LICITACIÓN PUBLICA INTERNACIONAL ANDE Nº 971/2014

SOLICITUD DE ACLARACIONES

1 – EQUIPOS AUXILIARES PARA LÁMPARAS DE VAPOR DE SODIO DE ALTA PRESIÓN

Especificaciones Técnicas ANDE Nº 07.61.08 – Rev.5

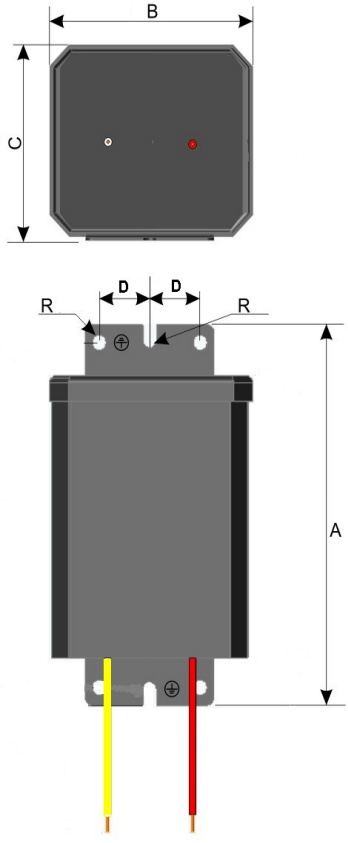
Los reactores propuestos por nosoros diferen en algunos detalles del modelo presentado en la figura 2, página 15, de la norma EE.TT ANDE 07.61.08 – Rev.5 Por eso solicitamos una posición por parte de la ANDE referente a los modelos de reactores ofertados por nosotros. Las dimensiones propuestas siguen abajo:

Especificación ANDE (Cotas em mm)					
Cotas	A	B	C	D	R
100W	≤ 130	≤ 90	≤ 80	≤ 30	3
150W	≤ 130	≤ 90	≤ 80	≤ 30	3
250W	≤ 160	≤ 100	≤ 90	≤ 35	3
400W	≤ 170	≤ 110	≤ 110	≤ 35	3

Proposto Intral (Cotas em mm)					
Cotas	A	B	C	D	R
100W	≤110	≤90	≤ 80	≤ 22	3
150W	≤ 130	≤ 90	≤ 80	≤ 22	3
250W	≤ 155	≤ 100	≤ 90	≤ 25	**4**
400W	≤170	≤ 100	≤ 90	≤ 25	**4**
